Förslag till detaljplan för bostäder på del av Joesjö 1:143, Storumans kommun, Västerbottens län

GRANSKNINGSUTLÅTANDE

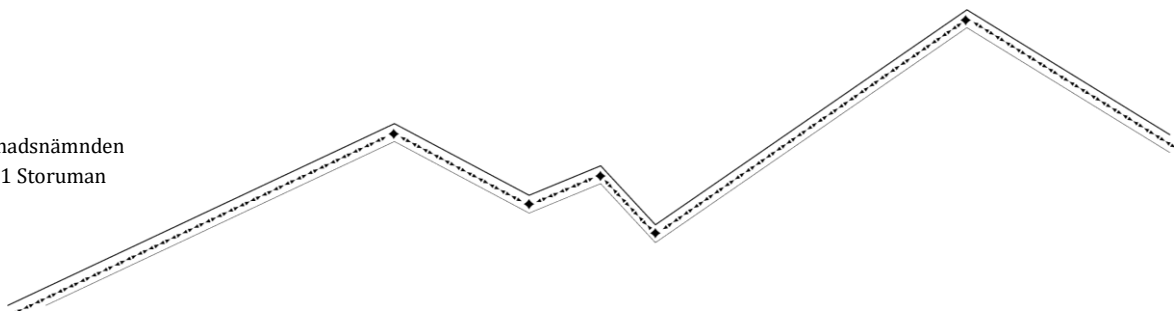
Gemensamhetsanläggning kan med fördel även omfatta en plats för avfall och återvinning.

För att sop- och slambil ska kunna köra in på området krävs en vägbredd på minst 3,5 meter samt 4,7 meter fri höjd. Vändytan ska ha en radie på minst 9 meter snöskottad yta. Ett område/uppställningsplats för avfall och återvinning bör möjliggöras i anslutning till väg 1116.

Kommunens kommentar: Vad gäller vägbredd och vändplan så är det redan tillgodosett via plankartan, men det tydliggörs i planbeskrivningen. Efter kontakt med handläggaren som yttrat sig att område/uppställningsplats för avfall bör möjliggöras konstateras att ett missförstånd har skett då området inte ligger efter väg 1116. Det nya området kan nyttja befintligt central uppsamlingsstation (CUS) som däremot ligger vid väg 1116.
